## 地域の会 質問・意見書

### 質問1 6号機大物搬入建屋の基礎杭の損傷について (再質問)

### 質問2 7号機の大物搬入建屋の杭について (図-2参照)

# 図-1

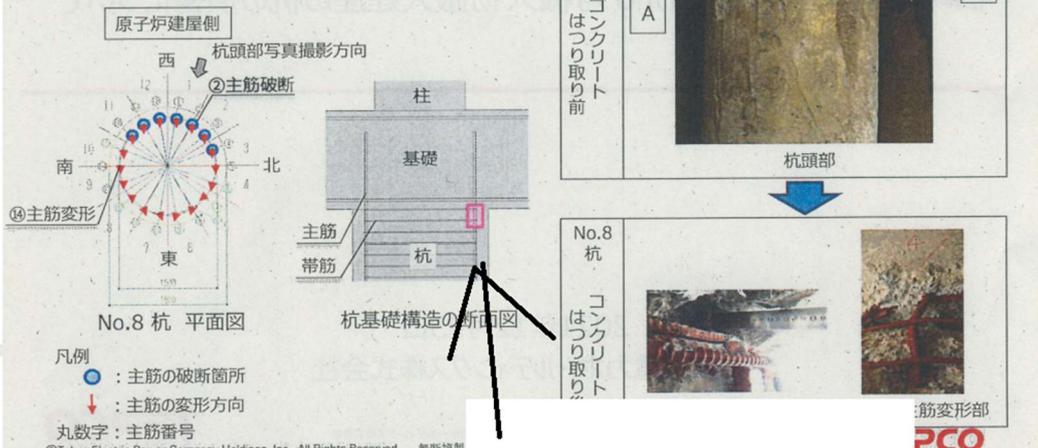
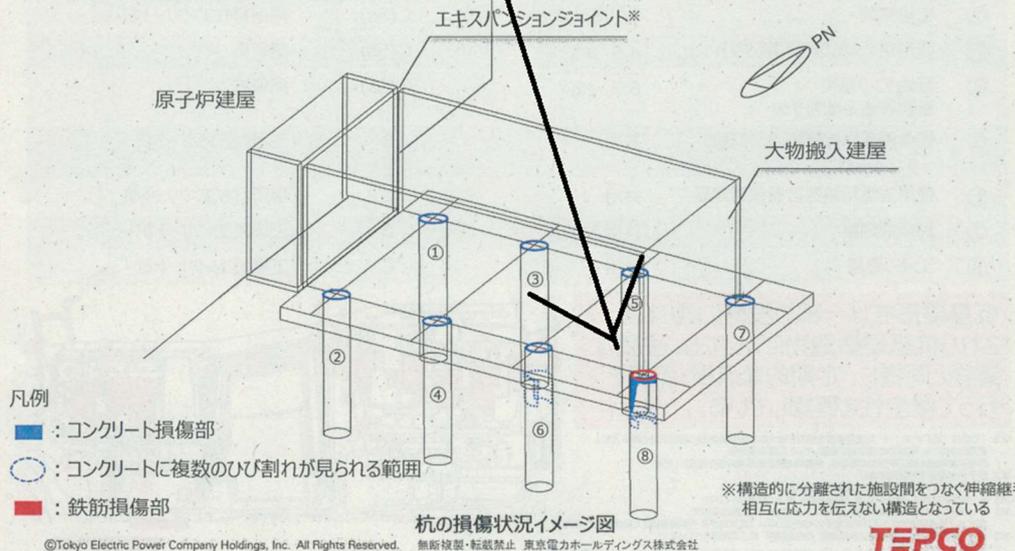
P2「2 No8 杭の調査結果」の「杭基礎構造の断面図」と  
P4の「4 杭の損傷状況のまとめ」の「杭の損傷状況イメージ図」  
とで「鉄筋損傷部位」が違います。(図-1参照)

P2「2 No8 杭の調査結果」の図によると

○杭頭は「基礎の下」にあり、鉄筋だけが「基礎」に伸びている。  
すなわち、基礎と杭とは杭頭で接している、接しているところで  
損傷が起こった、とみるのか

○P4の図によれば、杭は基礎の中を通り抜け、建屋との接している  
ところで損傷が起こった、とみるのか  
どちらが実態ですか。

## 図-2の A

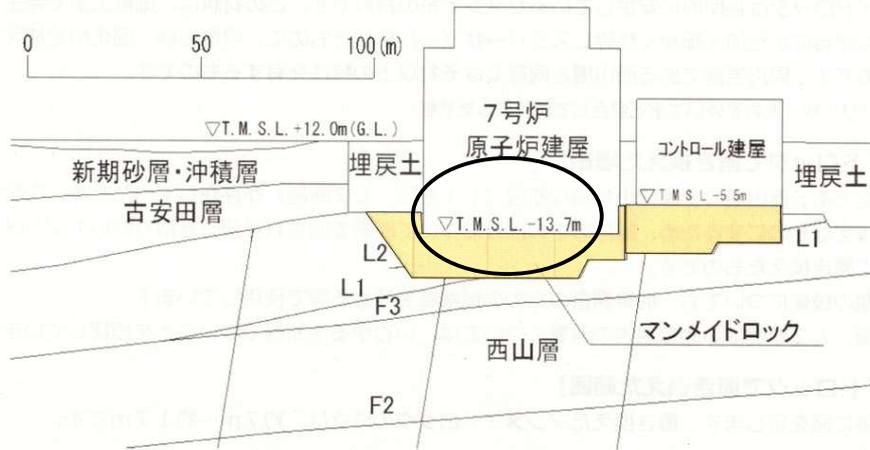
(1) 7号機は支持層に直接建てられ、地下3階の床は海拔-32.7m  
となっています。5~7号機の地表は、海拔12mです。7号機の大  
物搬入建屋の杭は地表面から約20mの長さになっています。  
支持層に届かないにではありませんか。(図-2のA参照)  
それを、支持層に届いているかのような図を市民に示すのは、隠蔽と  
は逆に「偽造」ではありませんか。どうなっているのか説明してくだ  
さい。

## 図-2の B

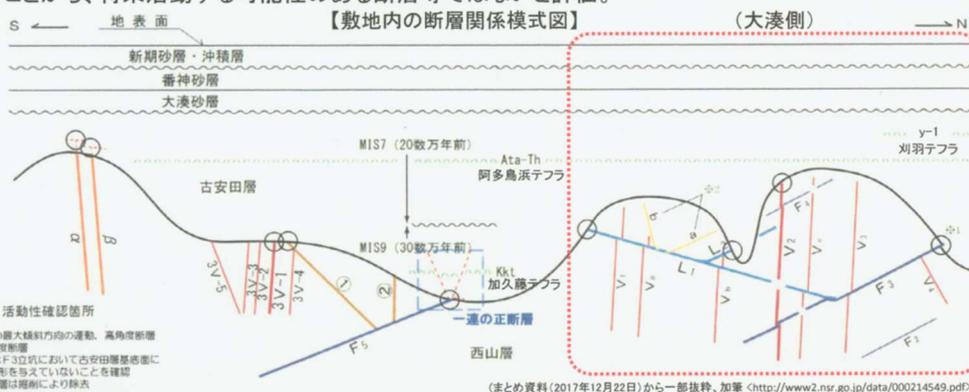
(2) それにしても、支持層である西山層の凹凸が極端です。(図-2  
のB参照) しかも、西山層は「軟岩」で水分を含む層です。支持層は  
岩盤となっていたと思いますが、なぜ建設が許されたのですか。
